**LOUANNEC,
LOTISSEMENT LE STIVEL**

Note complémentaire au dossier d'incidence

Version du 20.05.2020

Objet : **Lotissement communal dit 'Le Stivel', lieu dit « Le Croajou » - LOUANNEC
Demande de compléments**

Illustration n°1. Localisation des tests de perméabilité (source : C2E)

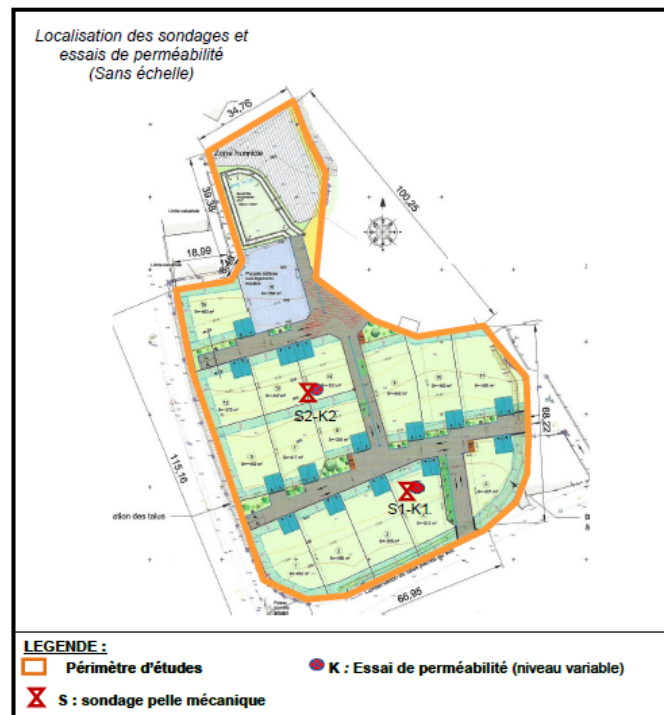
- l'infiltration des eaux pluviales à la parcelle est écartée sans être suffisamment justifiée : même si la qualité des sols à l'infiltration des eaux pluviales est médiocre et ne permet pas leur infiltration en intégralité, il est nécessaire d'étudier une association de plusieurs techniques (infiltration, noues, ...) afin de limiter, en tant que possible, le recours au bassin de rétention ;

Une étude de perméabilité a néanmoins été diligentée par la société C2E afin de déterminer la perméabilité exacte des sols.

Ainsi, deux tests ont été réalisés le 29/04/2020 à la pelle mécanique.

L'analyse de C2E confirme la présence de sols argilo-limoneux avec une perméabilité constatée :

Dimension de la fosse	perméabilité
Sondage n°1	1.80 (L)x1(l)x1(p) en mètres	$q_{as} = 4.09 \times 10^{-7} \text{ m}^3/\text{s}/\text{m}^2$
Sondage n°2	1.90 (L)x1(l)x1(p) en mètres	$q_{as} = 4.47 \times 10^{-7} \text{ m}^3/\text{s}/\text{m}^2$

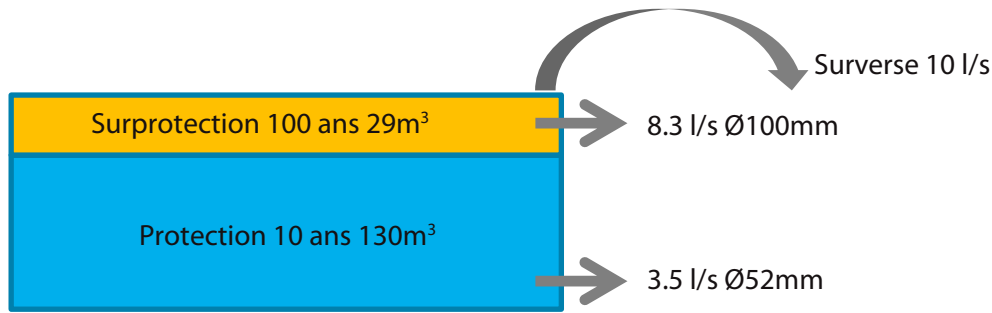
- le débit du réseau de collecte des eaux pluviales est limité en aval du point de rejet du bassin. S'il est suffisant pour gérer une pluie décennale (3.5 l/s en sortie du bassin), les impacts d'une pluie de plus forte intensité (pluie centennale) doivent être appréhendés (capacité de la zone humide à tamponner les très fortes pluies, capacité du réseau à accepter les volumes supplémentaires occasionnées par l'imperméabilisation du lotissement) afin de prévenir les risques d'inondation en aval ;

Ce principe correspond à la mise en œuvre d'un volume complémentaire entre la cote des PHE_{10 ans} et celle du déversoir. Une fois cette cote atteinte, ce volume met en charge une seconde régulation (positionnée à la cote PHE_{10ans}) qui permet d'assurer la protection centennale sans mise en charge du déversoir. Cette seconde régulation est définie de manière à être compatible avec la capacité du réseau aval. Dans ce cas le déversoir n'entre en fonctionnement que lors des pluies de fréquence supérieure à 100 ans ou en cas de dysfonctionnement de la vanne de fond.

Protection décennale	Surcote
Débit de fuite complémentaire (en l/s)	3.5 l/s (Ø52 mm)	8.3 l/s (Ø100 mm)
Méthode utilisée	Intégration des volumes ruisselés mn/mn	
Dimensionnement	Décennal	Centennal
Débit urbanisé considéré	277 l/s	554 l/s
Volume de rétention (en m ³)	130 m ³	29 m ³

Hauteur d'eau	70 cm	30 cm
Cote du déversoir	100 x 30 cm (débit 10 l/s)

Le volume de protection complémentaire est déterminé à partir de l'intégration sur 24 heures des volumes d'eau au-delà de l'orage décennal ; les données d'entrée sont :

- Surcote : 30 cm
- Régulation : feeder Ø100 mm

Illustration n°3. Plan de l'ouvrage

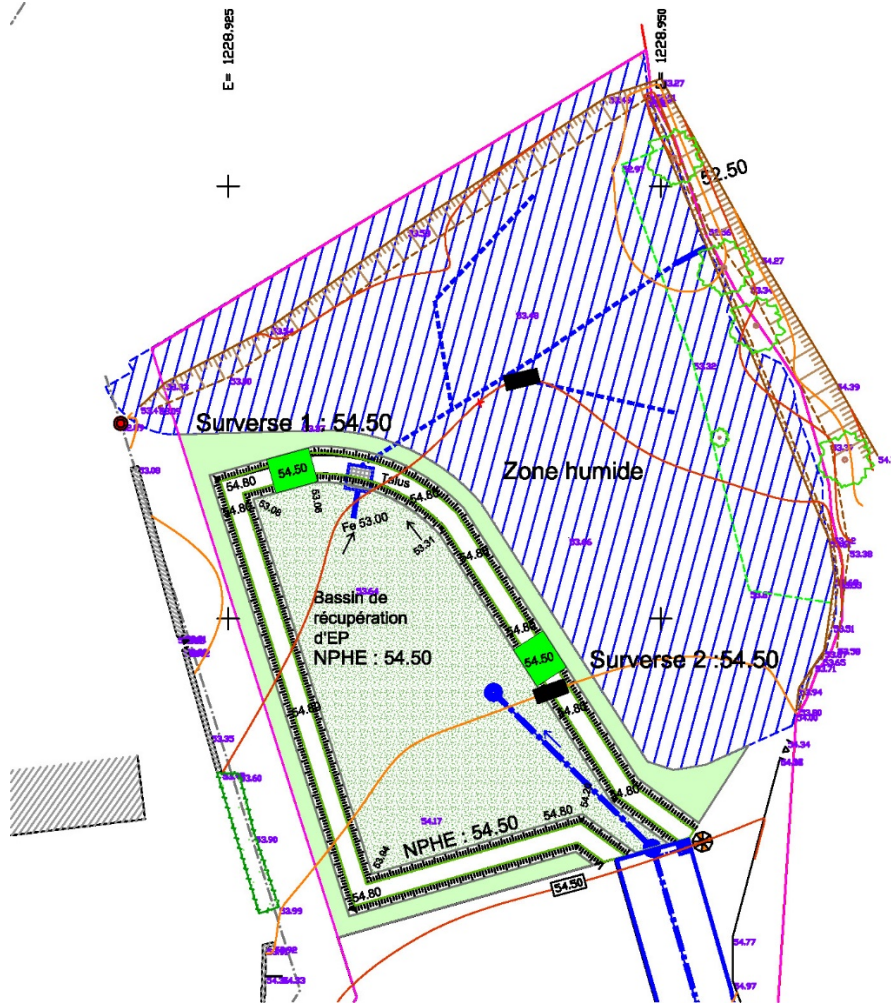
- l'imperméabilisation du site, avec gestion des eaux pluviales par l'intermédiaire d'un bassin tampon, est susceptible de générer des modifications (a-coups hydrauliques) de l'alimentation en eau de la zone humide déjà répertoriée, y entraînant des pertes de fonctionnalités ; cet aspect doit être appréhendé et des mesures correctives présentées afin d'éviter toute dégradation de la zone humide.

Ainsi, afin de maintenir les apports en eau, le rejet de l'ouvrage de régulation des eaux pluviales sera dirigé vers la zone humide par un dispositif de diffusion. Ce dispositif correspond à trois petits fossés peu profonds (20/25 cm maximum) qui sillonneront la zone humide et viendront progressivement au niveau du TN de cette zone humide. Ces aménagements permettront d'évacuer les eaux pluviales tout en garantissant l'alimentation diffuse et progressive de la zone humide sans à-coups puisque d'une part la régulation des eaux pluviales assurée par le bassin tampon permettra une vidange progressive de l'ouvrage (3.5 l/s) et en complément ces trois fossés assureront une diffusion homogène de ces eaux au sein de la zone humide.

Cette diffusion progressive est assurée à minima jusqu'à l'occurrence décennale. En cas d'orage d'occurrence supérieure, le fonctionnement de la surverse (10 l/s) est susceptible d'entraîner une arrivée d'eau plus brutale à destination de la zone humide. Pour limiter cet impact, l'ouvrage initial a été modifié et prévoit désormais deux surverses afin d'assurer une répartition plus homogène des eaux même en cas de pluviométrie exceptionnelle. Notons par ailleurs que cet apport demeurera cependant moins brutal qu'en situation naturelle, les apports en eau en situation naturelle étant estimés à 80 l/s pour un évènement d'occurrence centennale sur le secteur. Cette observation est d'autant plus probante dans le cas présent dans la mesure où la parcelle est cultivée une partie de l'année (à nue le reste de l'année) et qu'aucune haie ou tout autre dispositif visant à ralentir les écoulements n'est actuellement en place. De ce point de vue, l'aménagement prévu aura un impact positif sur les débits et sur la maîtrise des apports en eau à destination de la zone humide identifiée.

Illustration n°4. Localisation des sondages pédologiques

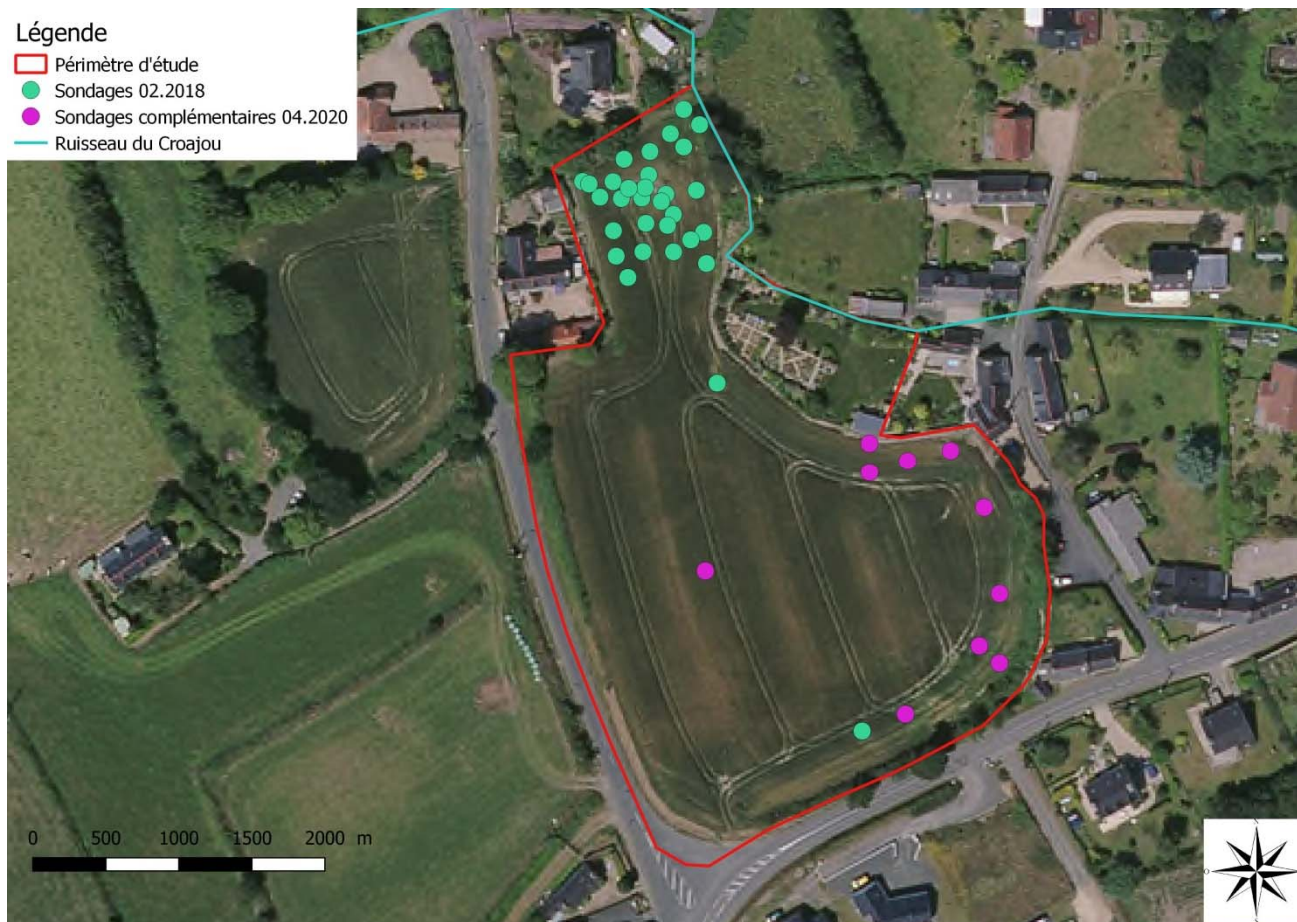
- la majorité des sondages afin de caractériser la nature des sols (zones humides ou pas) a été réalisée au niveau de la partie Nord-Est (emplacement projeté du bassin de rétention des eaux pluviales et zone en aval) sur une surface limitée, et seuls 2 sondages ont été effectués sur le reste de la parcelle.
Au niveau des limites de propriétés situées à proximité du cours d'eau (zones propices à la rencontre de zones humides), coté Est, des investigations complémentaires (critères pédologique et floristique) afin de caractériser la nature des sols doivent être impérativement effectuées, et ce d'autant plus que les tests de perméabilité n'ont pas permis d'envisager l'infiltration des eaux pluviales à la parcelle.

Ce sont ainsi 10 sondages supplémentaires qui ont été réalisés en priorisant le secteur Est comme cela a été préconisé dans le courrier adressé par la DDTM22 au maître d'ouvrage. Notez que le ruisseau du Croajou est relativement éloigné de cette limite Est, ce dernier ne bordant le périmètre d'étude qu'en limite Nord-Est.

Ces sondages ont été réalisés en dehors des zones de terrassement, sur des secteurs homogènes (éloignement des vis-à-vis des haies, talus, terrassements,...) afin d'obtenir un profil de sol représentatif de la zone étudiée.
